Znak Sprawy. ZP.271.1.3.2014r

Odpowiedź na pytanie nr 3

**Dotyczy przetargu : Budowa Pomnika i Ściany Pamięci w ramach inwestycji:
Modernizacja budynku Muzeum Martyrologii w Słońsku wraz z
zagospodarowaniem terenu przy muzeum ogłoszonego w BZP w dniu
05.02.2014r pod nr : 23141 – 2014.**

Opis LOGA

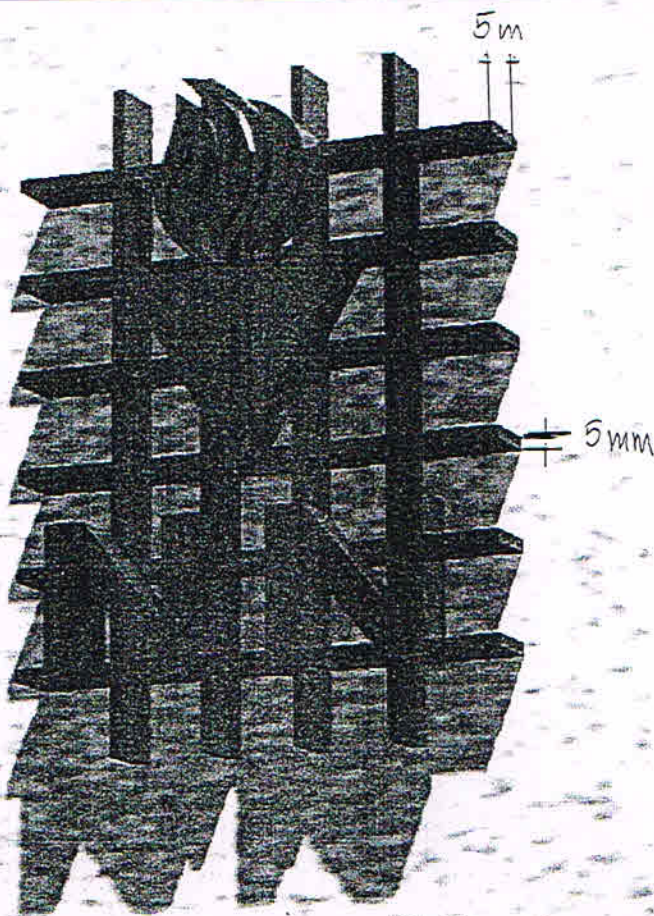
3. Prosimy o udostępnienie rysunku technicznego LOGO wraz z wymiarami i przekrojami.
Odpowiedź – zamawiający umieści rysunek techniczny z opisem LOGA
4. Prosimy o potwierdzenie, że tablice zawarte w pozycji nr 28 oraz pozycji nr 31 przedmiaru robót – są tablicami, które dostarczy Zamawiający na własny koszt a po stronie Wykonawcy jest jedynie zamontowanie ich na ścianie pomnika.
Odpowiedź – zamawiający potwierdza dostarczenie tablic na pl. budowy a wykonawca ma tylko je zamontować na ścianie pamięci.

LOGO wykonać ze stali nierdzewnej.

1. Wys. 105cm.
płaskownik stal nierdzewna – 4
płaskowniki o wym. dł. 105 cm , szer. 5cm i gr 5mm . W płaskownikach wykonać wcięcia w równych odstępach co 15 cm i gł. 2,5 cm. Sześć nacięć w jednym płaskowniku.

2. Szerokość 75 cm 6
płaskowników o
wymiarach dł. 75 cm , szer. 5 cm gr. 5 mm
wykonać nacięcia
analogicznie jw. cztery
nacięcia w jednym
płaskowniku Całość
złożyć zgodnie z
nacięciami.

3. Litery NN – wykonać ze
stali nierdzewnej –
płaskownik gr. 5mm i
szer. 5 cm, wysokość
liter 20 cm i szer. 20 cm.

4. Znicz trójkąt
równoboczny o wym.
30/30/30cm płomień o
wysokości 30 cm wyciąć
z blach nierdzewnej o gr
5 cm.

5. Wszystkie nacięcia i
wycięcia należy wykonać
techniką laserową

6. Całość LOGA połączyć
spawami zgodnie z
opisem jak na stronie 4 w
projekcie budowlanym.
